工事名:むつ総合病院新病棟建設事業 I期工事(病棟建設工事)

No.	質問項目 (図面番号、書類の名称、ページ番号)	質問の要旨	質問の内容	回 答
1	宮繕工事における労働者確保に要する共通費の実績変更の運用基準（試行）	地域外からの労働者確保について	宮繕工事における労働者確保に要する共通費の実績変更の運用基準（試行）において、「地域外からの労働者確保が必要になる場合」とありますが、この「地域外」の「地域」はどこを指しますでしょうか。御指示願います。 ※契約内容説明書P5においては、「遠隔地」の定義をご教示願います。	「地域」とは、下北地域5市町村及び横浜町、野辺地町、六ヶ所村を指します。契約内容説明書における「遠隔地」は、基本的に「地域外」を想定しております。
2	入札説明書P.1 4 工事内容等 ④工事期間	実工期について	実工期36ヶ月とありますが、実施設計段階で検討された36ヶ月（冬期3ヶ月×2シーズン=6ヶ月休工）の根拠となる工程を参考にお示し頂けませんでしょうか。	回答添付資料を御確認ください。
3	入札説明書P.10 7-2 技術提案書の記載内容に関する補足事項 ④技術提案	工程表の添付について	「余裕期間を考慮した全体工程表を添付すること。」と記載ありますが、技術提案書 様式1-4の提出枚数「A3判片面3枚以内」以外に、全体工程表を添付して提出するとの理解でよろしいでしょうか。また、添付する全体工程表の枚数に上限はありますでしょうか。	技術提案書 様式1-4のほかに「余裕期間を考慮した全体工程表」を添付願います。添付の工程表に枚数の上限は設けておりませんが、工程の全体像を把握し易く、かつ余裕期間の長さや竣工時期、無理のない工程かどうか等、評価上の要点を分かり易くまとめてください。
4	入札説明書P.10 7-2 技術提案書の記載内容に関する補足事項 ④技術提案 実施設計概要版P13	工程表について	実施設計概要版のP13事業スケジュールに記載の標準工程には、「冬期休工（3カ月×2年分）を含む。」とありますが、今回提出する実施工程表にも、同様に（3カ月×2年分）の休工を含むと考えて宜しいでしょうか。	実施設計（概要版）の事業スケジュールは、あくまでも標準工程での事業スケジュールを記載したものであり、必ずしも冬期休工（3カ月×2年分）を含む必要はありません。気候条件等を勘案し、施工にあたり無理のない工程をご提案ください。

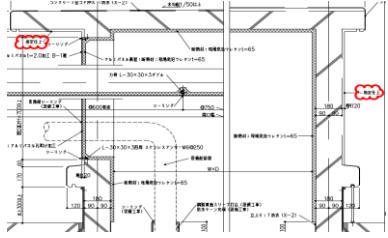
40	構造図 S-047	要否の確認	既製杭根固め部の未固結試料採取を行う場合、S-047杭リットの各符号毎各1本 合計6本としてよろしいでしょうか。	(後日回答予定)
41	構造図 S-078	仕様の確認	サービスヤード底のコンクリートランプについて、SL15と考えてよろしいでしょうか。	(後日回答予定)
42	意匠図 A付-006 構造図 S-078	設備棟、サービスヤード表層改良について	設備棟建物下およびサービスヤード基礎下に表層改良の指示がありますが、セメント添加量が不明です。御指示頂けますでしょうか。	(後日回答予定)
43	構造図 S改 I-001	仕様の確認	外部階段1のコンクリート強度及びランプについて、Fc24 SL18と考えてよろしいでしょうか。	(後日回答予定)
44	構造図 S改 I-003	仕様の確認	無開口増設耐震壁の接着系アンカーについて、径及びピッチの記載がありません。D16@150程度と考えてよろしいでしょうか。	(後日回答予定)

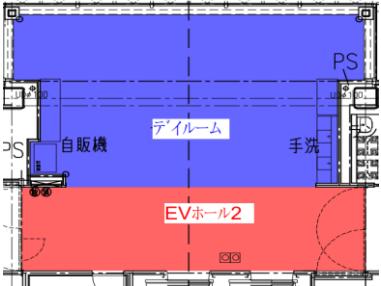
75	意匠図 A-047~063、160	仕様の確認	平面詳細図にOG940等の記載がありますが、平面詳細図凡例欄に記載がありません。部分詳細図(11)11-05自動ドアガードと考えてよろしいでしょうか。	お見込みのとおりです。 なお、OGの後に記載の数字は、長さを表しています。
76	意匠図 A-56	仕様の確認	病棟廊下等について、曲面壁の下地ポートはFGポートt6+6が必要と考えてよろしいでしょうか。	石こうボード曲面加工を想定しています。 ただし、柱廻りなどR形状が小さい部分については、FGボードとしています。
77	意匠図 A-073、150	仕様の確認	アメニティモール詳細図において、各仕上取合部床見切(D-1-15)設置の記載がありますが、部分詳細図(1)にD-1-15の記載がありません。部分詳細図(1)1-09に読み替えると考えてよろしいでしょうか。	お見込みのとおりです。

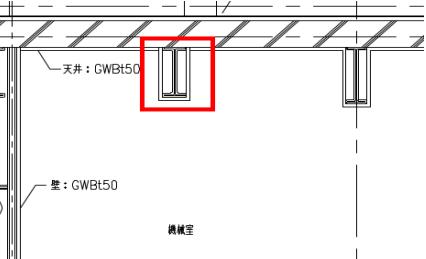
111	意匠図 A-001	該当範囲の確認	仕上特記凡例表【内部材料下地】において、天井下地C6(LGS+FK(1))の記載がありますが、内部仕上表天井下地に記載がありません。該当無しと考えてよろしいでしょうか。	お見込みのとおりです。
112	意匠図 A-151	仕様の確認	部分詳細図(2)2-08石巾木において、H寸法の記載がありません。H100程度と考えてよろしいでしょうか。	(後日回答予定)
113	意匠図 A-050、152	仕様の確認	部分詳細図(3)3-00壁種凡例表の特記事項において、7.汚物処理室はGB-St12.5を使用するとの記載がありますが、1階汚物室1・2と汚染物室についても、GB-St12.5を使用すると考えてよろしいでしょうか。	(後日回答予定)

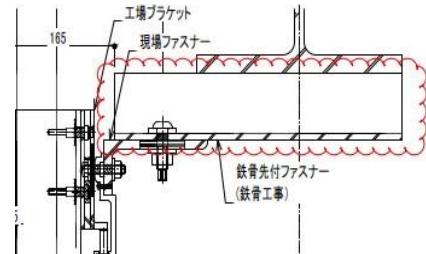
No.	質問項目 (図面番号、書類の名称、ページ番号)	質問の要旨	質問の内容	回答
160	a-003 意匠図 A-114、120	仕様の確認	AW-13において、2階法令図に防火設備の凡例の記載がありますが、2階建具キーパン・建具表には記載がありません。一部防火区画の為、2階法令図を正とし、一部防火設備と考えてよろしいでしょうか。また、防火区画に配置される範囲のガラスをLow-E8+A12+PW6.8に読み替えてよろしいでしょうか。	(後日回答予定)
161	法令図 a-005 意匠図 A-116、122	仕様の確認	AW-21において、4階法令図に防火設備の凡例の記載がありますが、4階建具キーパン・建具表には記載がありません。一部防火区画の為、4階法令図を正とし、4階のみ一部防火設備と考えてよろしいでしょうか。また、防火区画に配置される範囲のガラスをLow-E8+A12+PW6.8に読み替えてよろしいでしょうか。御指示下さい。	(後日回答予定)
162	法令図 a-001 意匠図 A-112、127	仕様の確認	SD-6において、地下1階法令図・地下1階建具キーパンに特定防火設備の凡例の記載がありますが、建具表では防火設備とくい違います。地下1階法令図・地下1階建具キーパンを正とし、特定防火設備と考えてよろしいでしょうか。	(後日回答予定)
163	法令図 a-003、004 意匠図 A-115、116、127	仕様の確認	3階・4階多目的カソア2(X5-6/Y6)のSD-11が、3階・4階法令図、3階・4階建具キーパンに特定防火設備の凡例の記載がありませんが、建具表では特定防火設備とくい違います。防火区画に配置される為、建具表を正とし、特定防火設備と考えてよろしいでしょうか。	(後日回答予定)
164	法令図 a-007 意匠図 A-118、128	仕様の確認	SD-40において、6階法令図・6階建具キーパンに特定防火設備の凡例の記載がありますが、建具表には記載がありません。6階法令図・6階建具キーパンを正とし、特定防火設備と考えてよろしいでしょうか。	(後日回答予定)

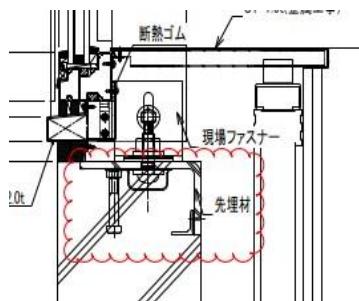
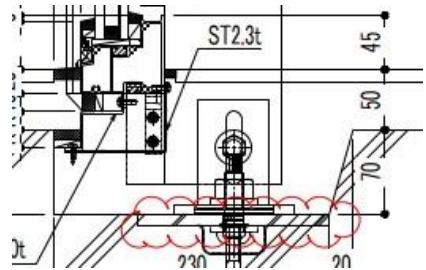
171	意匠図 A-119	仕様の確認	AW-3等、姿図にパックパネルとある建具がありますが、パックパネルの仕様の記載がありません。ケイカル板t6と考えてよろしいでしょうか。	(後日回答予定)

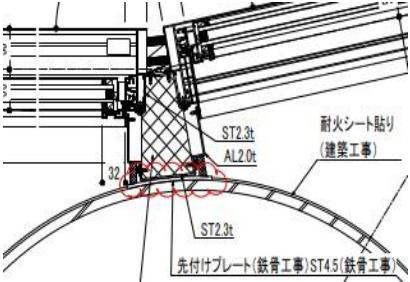
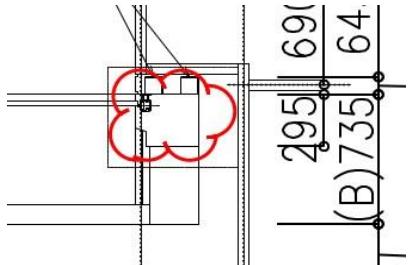
178	意匠図 A-240、245	仕様の確認	SSDOP-Cにおいて、仕様欄に記載がありませんが、展開図より覗き窓付(フロートガラスt5 200×200程度)と考えてよろしいでしょうか。	お見込みのとおりです。

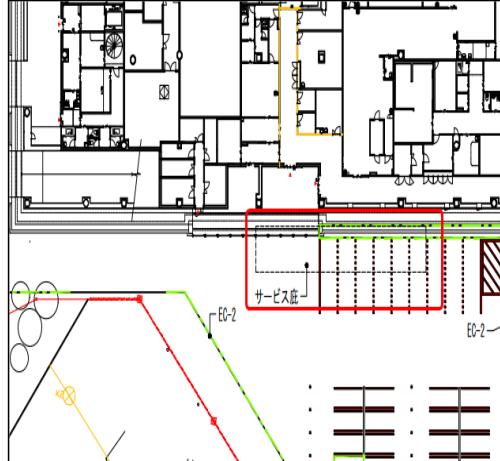
228	意匠図 A改 I-038	仕様の確認	SH-2のW寸法の記載がありません。W900と考えてよろしいでしょうか。	お見込みのとおりです。
229	意匠図 A特-012	仕様の確認	建築工事特記仕様書（10）について、9.路面標示用塗料に仕様の指示がありませんが、3種1号 溶融式と考えてよろしいでしょうか。	お見込みのとおりです。
230	外構図 G-004	要否の確認	外構平面図（施設）平面について、駐車場に車止めが確認出来ませんが、除雪を鑑み不要と考えてよろしいでしょうか。必要な場合は詳細図、範囲図等で仕様と設置範囲を御指示願います。	お見込みのとおりです。

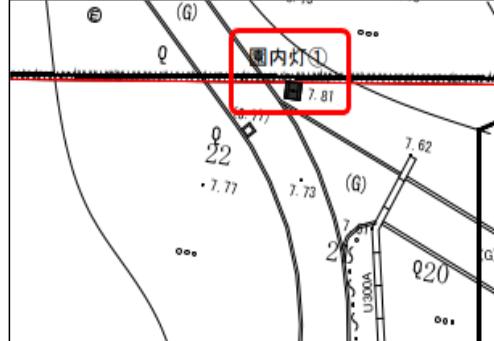
工事名:むつ総合病院新病棟建設事業 I期工事(病棟建設工事)

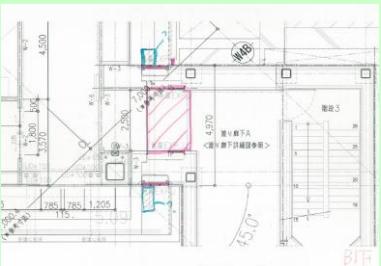
296	M-1004 空調設備機器表(4) M-1005 空調設備機器表(5)	空調機ドレンアップメカの付加仕様について	特記にて、ACP-B1-4aのドレンアップメカは銀系抗菌剤共となっておりますが、ACP-B1-4cのドレンアップメカには不要と考えてよろしいでしょうか。御指示ください。	お見込みのとおりです。
297	M-1023 空冷HP 消音・防雪外形参考図 M-1410 空調設備6階平面図	チラー用防雪ネット取付鋼材の詳細について	M-1023チラー用防雪ネット取付鋼材について、M-1410と通り芯の番号は異なりますが、M-1023図のY2通り側(M-1410では外壁側)の鋼材は無く、3方側面のみに水平プレースと防雪ネット取付で上面はプレース、ネット共に無しと考えてよろしいでしょうか。御指示ください。	(後日回答予定)
298	M-1702 手術室空調設備機器表(1)	手術室空調機について	ACP-OP-6について、寒冷地仕様の記載が無いかもしれませんので、不要と考えてよろしいでしょうか。御指示ください。	(後日回答予定)
